Servizio Sistemi Ambientali
APA Centro
Pratica SD n. 13139/2023
Ferrara 17/05/2023

Oggetto: [ID: 8032] Procedura di Valutazione di Impatto Ambientale ai sensi dell'art.23 del D.Lgs 152/2006 relativa al "Progetto per la realizzazione di un impianto fotovoltaico della potenza di 19 MW, unito alle relative opere di connessione alla RTN, da realizzarsi nel comune di Portomaggiore (FE)". Proponente EG Dante S.R.L.. Progetto PNIEC.

OSSERVAZIONI A SEGUITO DELL'AVVIO DEL PROCEDIMENTO DEL 2 MAGGIO 2023

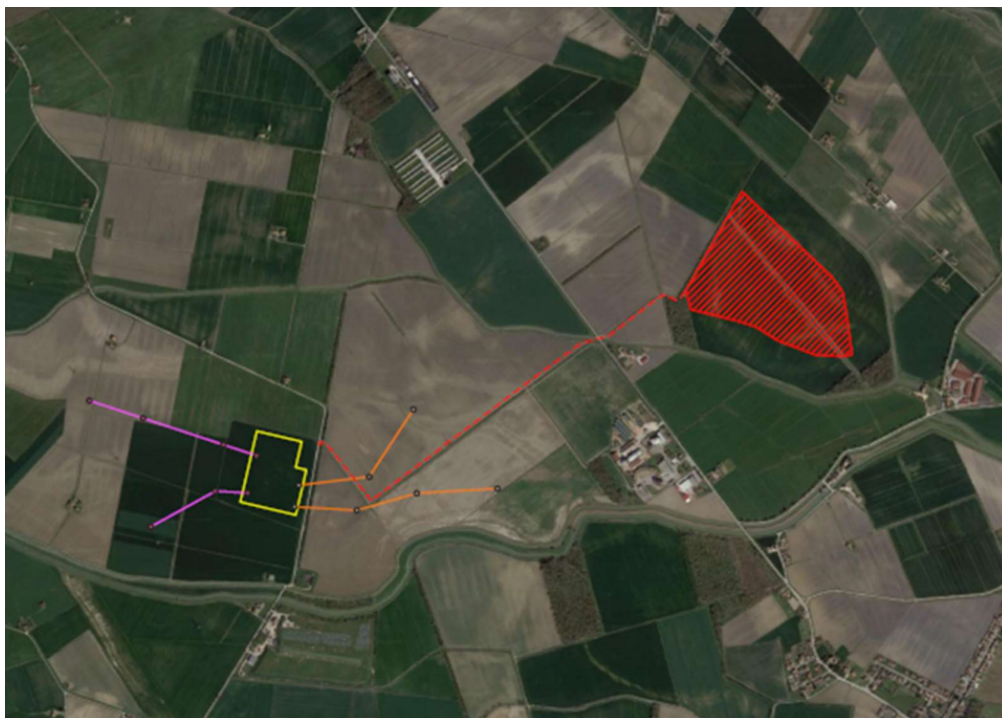
Nei dintorni vengono individuati 3 recettori abitativi potenzialmente interessati dagli impatti prodotti dalla realizzazione del campo fotovoltaico e sono indicati nella seguente planimetria.

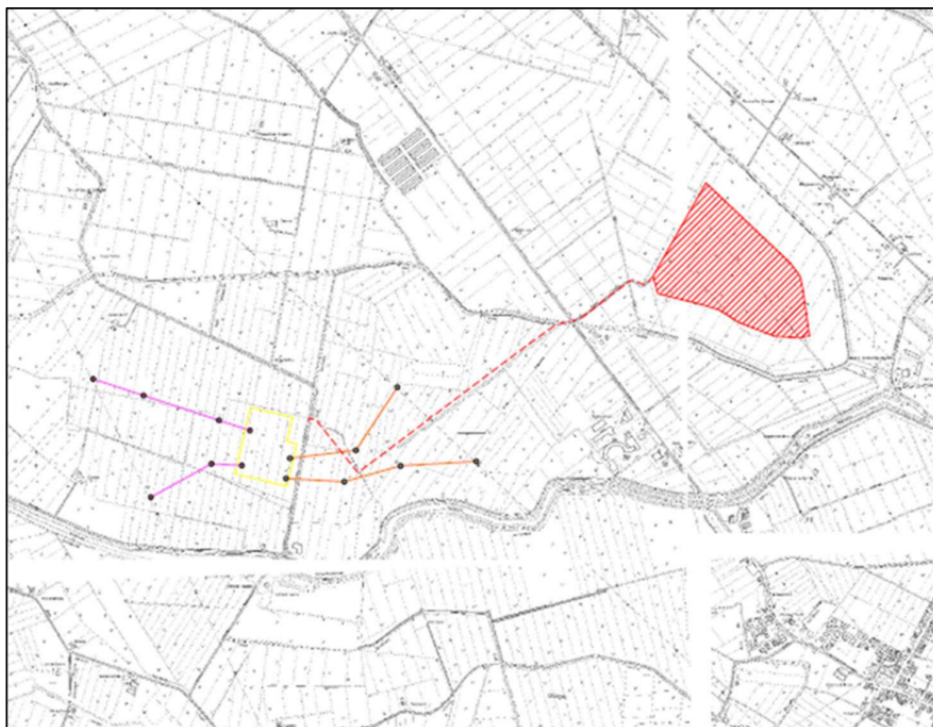
Per la caratterizzazione delle terre è previsto il set analitico dell'Allegato 4 al DPR 120/2017, il numero di campioni è stato valutato in relazione alla lunghezza delle opere lineari (1 campione ogni 500 m) e all'estensione delle opere areali, in aderenza all' Allegato 2 DPR 120/2017.

Il proponente rimanda alla successiva fase esecutiva l'aggiornamento delle quantità movimentate e l'ubicazione e il numero esatto dei punti di indagine.

Ad integrazione della caratterizzazione chimica dei suoli si suggerisce che le operazioni di scavo siano supervisionate da personale tecnico in grado di riconoscere e gestire eventuali anomalie affioranti in fase operativa.
